Informazioni tecniche

26.2008

Troncatrici STIHL TS 700, 800 – tipo 4224

3.2 Disco

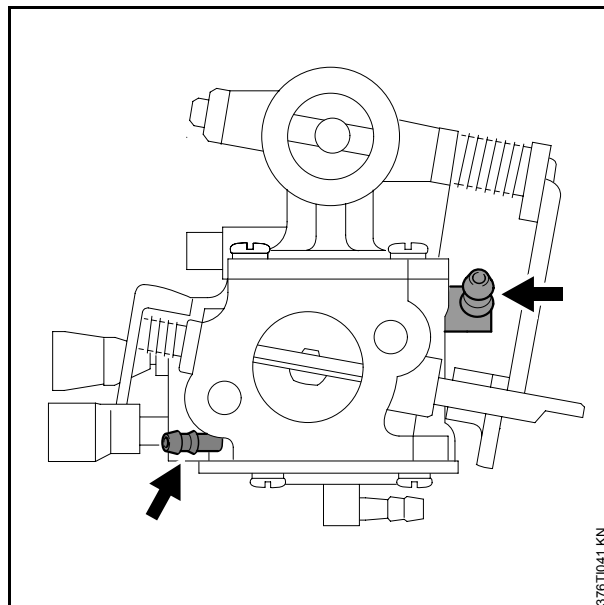
Per unificare ulteriormente, sul „Coperchio avviamento con dispositivo di avviamento“ 4224 190 0304 (TS 700) e sul „Coperchio avviamento con dispositivo di avviamento“ 4224 190 0305 (TS 800) il precedente disco 4224 195 9000 è sostituito dalla versione 4238 195 9000. I numeri di codice del „Coperchio avviamento con dispositivo di avviamento“ 4224 190 0304 (TS 700) e del „Coperchio avviamento con dispositivo di avviamento“ 4224 190 0305 (TS 800) restano invariati.

Il disco precedente 4224 195 9000 non è più disponibile. La nuova versione 4238 195 9000 può essere impiegata anche sulle macchine anteriori.
